**ΕΘΝΙΚΟ ΚΕΝΤΡΟ ΕΡΕΥΝΑΣ & ΤΕΧΝΟΛΟΓΙΚΗΣ ΑΝΑΠΤΥΞΗΣ (Ε.Κ.Ε.Τ.Α.)/
ΙΝΣΤΙΤΟΥΤΟ ΧΗΜΙΚΩΝ ΔΙΕΡΓΑΣΙΩΝ ΚΑΙ ΕΝΕΡΓΕΙΑΚΩΝ ΠΟΡΩΝ (ΙΔΕΠ)
6^ο χλμ. Χαριλάου – Θέρμης
Τ.Θ. 60 361GR – 570 01 Θέρμη, Θεσσαλονίκη**

ΘΕΜΑ: Παροχή διευκρινίσεων για τον Α/Α Συστήματος 19508 του Διεθνούς Ανοικτού Ηλεκτρονικού διαγωνισμού (αρ. πρωτ. Διακήρυξης: 302/09-02-2016) και με αντικείμενο την «**Διαμόρφωση χώρων κοινής υποδομής**»

ΛΕΠΤΟΜΕΡΕΙΑ ΣΥΜΜΙΚΤΗΣ ΠΛΑΚΑΣ

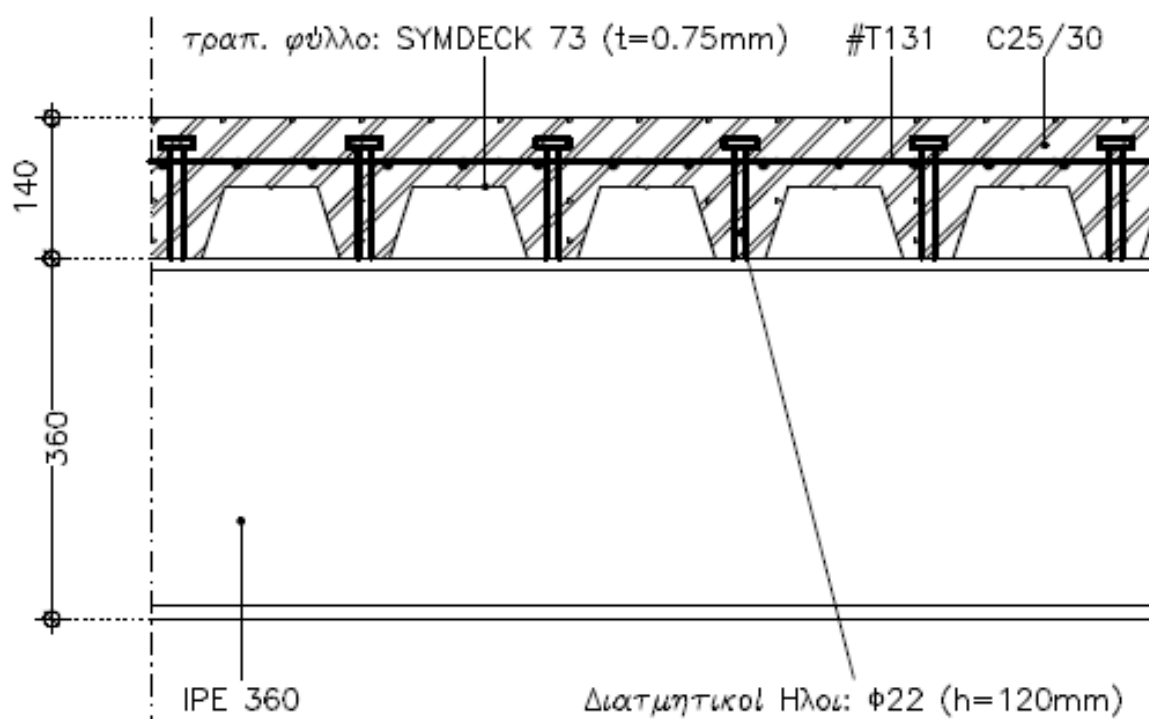
6. Χρειαζόμαστε λεπτομέρειες της σύμμικτης κατασκευής του παταριού για να γνωρίζουμε τι υλικά θα σας προσφέρουμε.

6. Επισυνάπτονται δύο σχέδια, όπου αναφέρονται οι κατασκευαστικές λεπτομέρειες του παταριού.
